[32] [시정(회수)] 사항

1. 제 목 : 최상층세대 천정 단열재 설계변경 부적정
2. 조치부서 : □□지역본부
3. 관 련 자 :
4. 내 용 :

[그림 5] ♡♡♡♡ S-1블록 최상층세대 천정 단열재 설치 도면

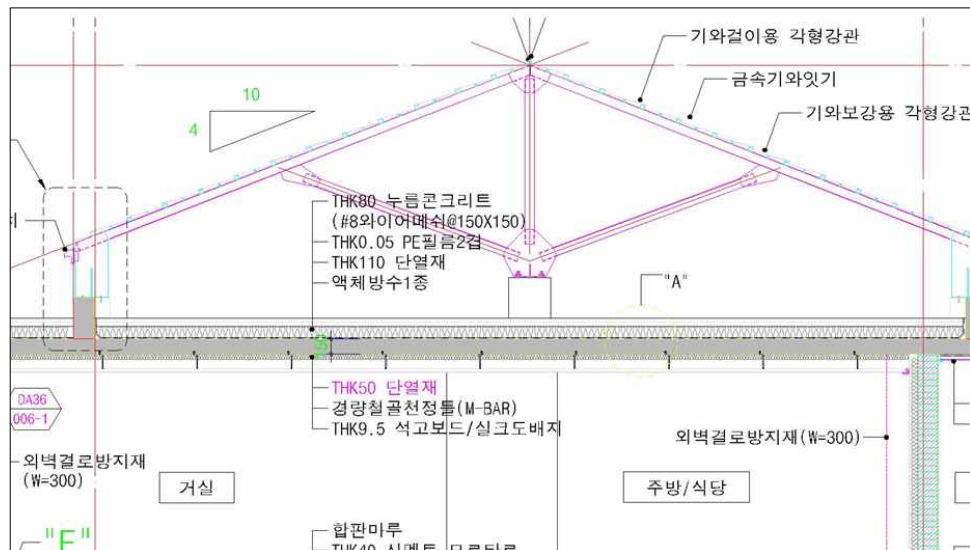
♡♡♡♡ S-1블록 아파트 건설공사 2공구(공공분양 700세대, 공공임대 138세대)에서는 2015. 8월 아파트 최상층 세대의 천정 슬래브 콘크리트 타설 시 [그림 5]와 같이 천정 밑면에 설치하여야 하는 두께 20mm 단열재를 에너지절약 설계기준 충족 등을 위해 변경도서를 수령 후 두께 50mm 단열재로 변경하였다.

하지만 ♥♥♥♥ S-1블록 2공구에서는 위의 단열재 변경에 따른 설계변경을 시행하면서 목공사 내역의 최상층 경량철골 천정틀 항목 내에 기존 20mm 단열재가 [그림 6]과 같이 반영되어 있으므로 50mm 단열재 설계변경 방침수립 시 당초의 20mm 단열재를 감액 처리함이 타당한데도 해당 단열재가 단열공사 내역에서 당초부터 누락된 것으로 판단하고 [표 50]과 같이 50mm 단열재에 대한 증액 설계 변경만을 시행하였다.

♡♡♡♡ S-1블록의 최상층세대 천정 단열재 설계변경 시 과다 계상된 관련 공사금액 20백만 원을 회수하시기 바랍니다(시정(회수)).
